**ESTRATTO DEL VERBALE DELLA SEDUTA DEL 05/06/2023** (punto N 30)

Parere regionale ex art. 63 L.R. 10/2010 nell'ambito del procedimento di VIA statale, Valutazione di Incidenza, ai sensi dell'art. 5 del D.P.R. 357/1997, e verifica del Piano preliminare di utilizzo terre, ai sensi dell'art. 9 del D.P.R. 120/2017 relativo al progetto "FI81 - E78 S.G.C. "Grosseto-Fano" Tratto "Siena-Bettolle (A1)". Adeguamento a 4 corsie del Tratto Siena-Ruffolo (Lotto 0). Progetto Definitivo". Proponente ANAS S.p.A. Provvedimento conclusivo.

**RAPPORTO ISTRUTTORIO**

Figura 1: confronto fra le rose dei venti (in alto quella del proponente, in basso quella elaborata da ARPAT utilizzando i dati originali della stazione TOS11000082).

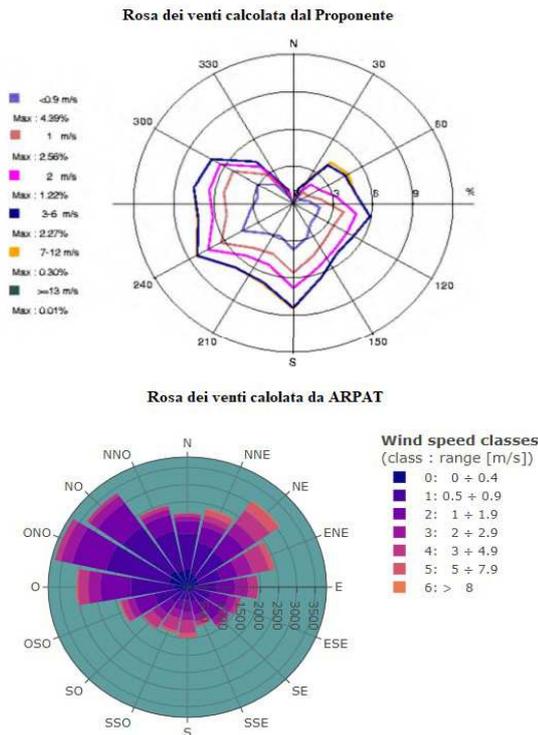
**Qualora dalla verifica dovesse emergere una difformità fra il campo anemologico utilizzato per le stime e quello correttamente ricavato dai dati della stazione, risulterebbe pertanto opportuno che le stime fossero nuovamente effettuate, di concerto con ARPAT, in modo da individuare con minore incertezza i punti di massimo impatto previsti.**
